Oppdragsgiver: Statens Vegvesen  
Oppdragsnr.: 52103464 Dokumentnr.: NO-

**Til:** Høringsparter  
**Fra:** Statens vegvesen  
**Sted, dato:** Bergen / 2026-04-23  
**Kopi til:** Bergen kommune

## Endringsnotat begrenset høring planID 61930000 Årstad. Gnr. 159, bnr. 28 m.fl., Sykkelkryssing av Fjøsangerveien

Justert løsning til begrenset høring:

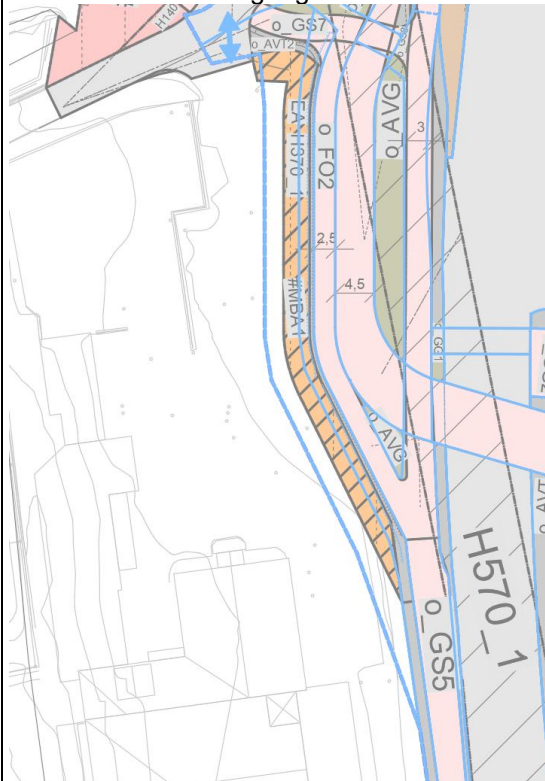
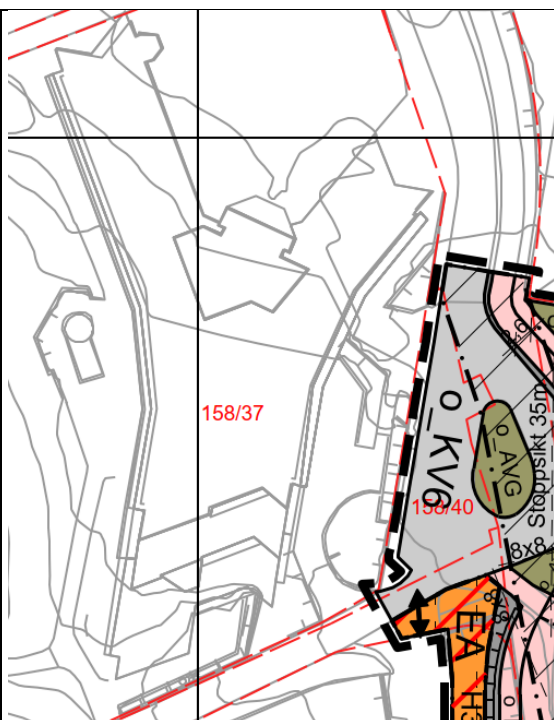
Grøft langs fortau er tatt vekk. Det er vist kun 0,5 m areal for annen veggrunn – tekniske areal (AVT) for betongmur med nytt gjerde på toppen. Anleggsbelte er redusert fra 4 m til 3 m. Det er i tillegg åpning i bestemmelsene om at man kan etablere direkte gangadkomst til BKK sin eiendom gjennom AVT\_2.

Løsning til begrenset høring:

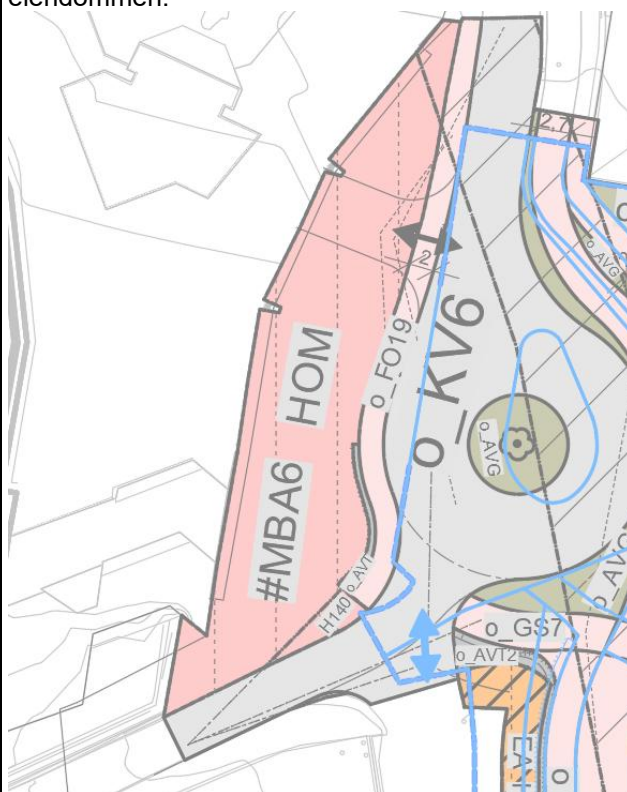
Forskyving av snuplassen lengre vekk fra E39 har konsekvenser for eiendommen.

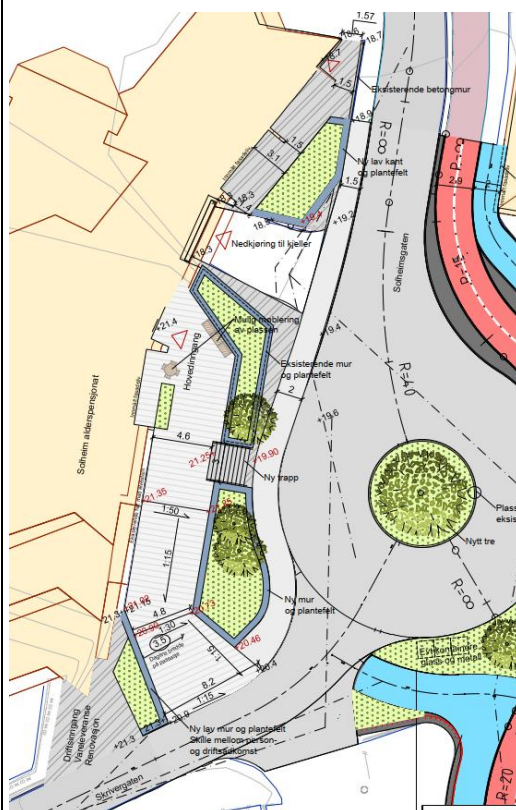
Eiendommens uteområde må endres på, med en ny mur og ny trapp fra fortauet (o\_FO19) og opp mot hovedinngangen. Et utklipp fra illustrasjonsplan (tegning O002) er vist nedenfor. Hele eiendommen er skravert med #MBA\_6 for å kunne opparbeide uteområdet.
